PRODUKT P	HOOFDGROEP 8	GROEP 87
BETR. Kachelventilator		NO. 11
340		DATUM Aug. 80

Service Bulletin

WIJZIGINGEN 1981

Nieuwe radiale kachelventilator

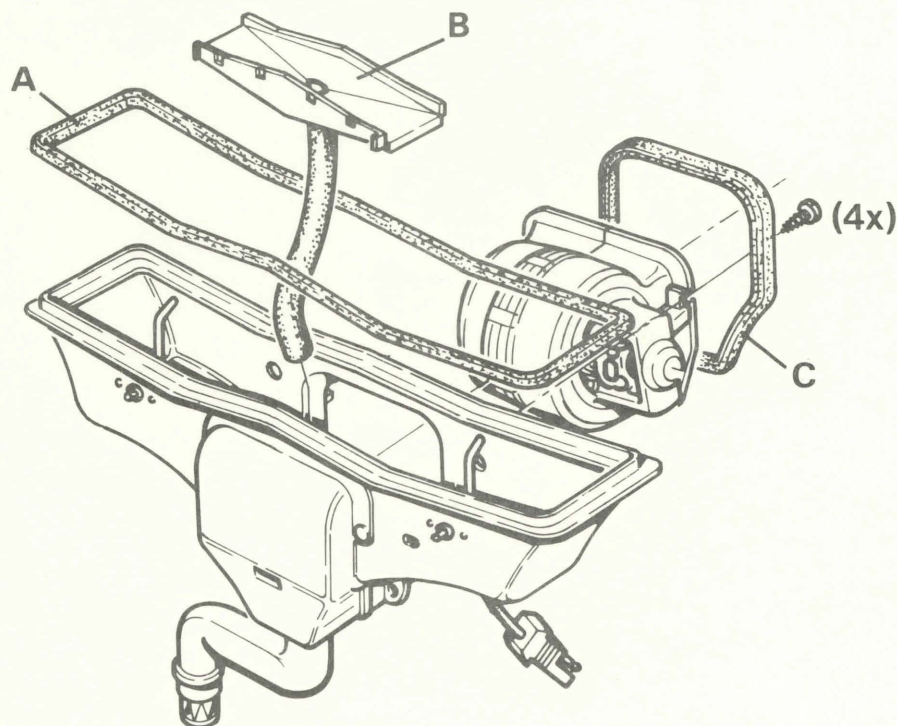
De B19 uitvoering en de B14 Nordic uitvoering zijn voorzien van een radiale kachelventilator.

Bij de B14 uitvoering voor Europa wordt deze ventilator rond oktober 1980 in productie genomen.

Opmerking: de nieuwe radiale ventilator wordt alleen gemonteerd in combinatie met de nieuwe luchtinlaatbak en is alleen als unit leverbaar.

1. Luchtinlaatbak uitbouwen (zie Service Bulletin P-8-87, No. 10 van augustus 1980)
2. Rubber rand aan bovenzijde verwijderen (A)
3. Bovenplaat met waterslang (B) verwijderen (lostrekken uit klemmen)
4. Elektrische bedrading van ventilatormotor losnemen
5. Rubber rand aan achterzijde verwijderen (C)
6. Ventilatorunit verwijderen (4 schroeven).

Montage is in omgekeerde volgorde van demontage.
